CONSTANCIA DE NOTIFICACIÓN MEDIANTE PUBLICACIÓN DE AVISO

Auto No. 9674 del 02 de octubre de 2020

Se entrega Concepto(s) Tecnico(s): 6134 - 02/10/2020

“Por el cual se ordena el archivo de la solicitud de Licencia Ambiental iniciada a través del Auto 0892 del 8 de marzo de 2019 y se toman otras determinaciones”

Figura 7-1 Tramos de Cauce donde se Presenta Disminución del Flujo Base

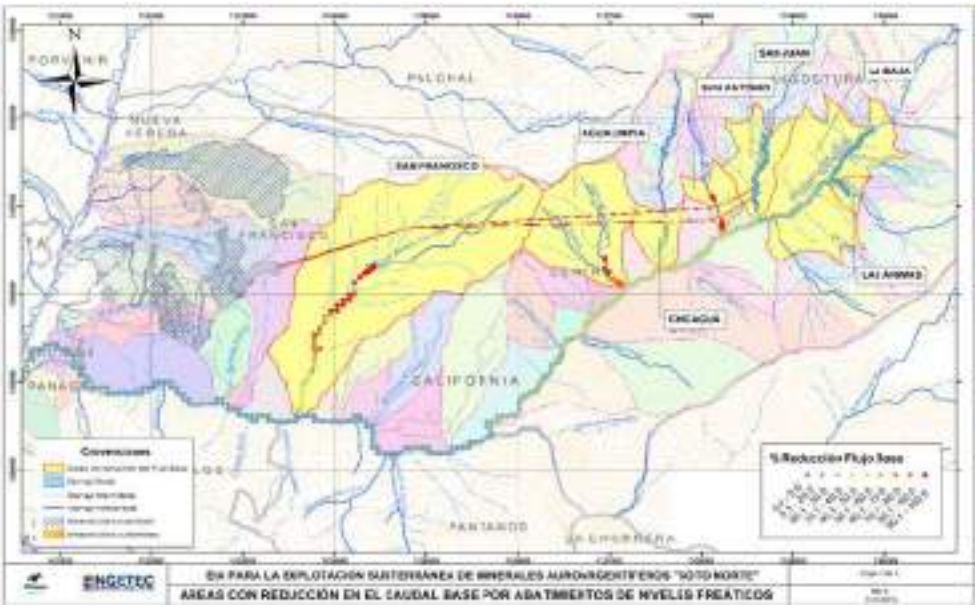
no analiza lo que representa la reducción del caudal base en los diferentes meses del año o en condiciones extremas como puede ser la presencia de un fenómeno de El Niño fuerte, o simplemente, durante los meses de menores precipitaciones del año. Tal ausencia de análisis tanto en la evaluación de los impactos como en los planes de manejo ambiental propuestos no permite un pronunciamiento respecto de sobre de la solicitud de la licencia ambiental del proyecto "Soto Norte".
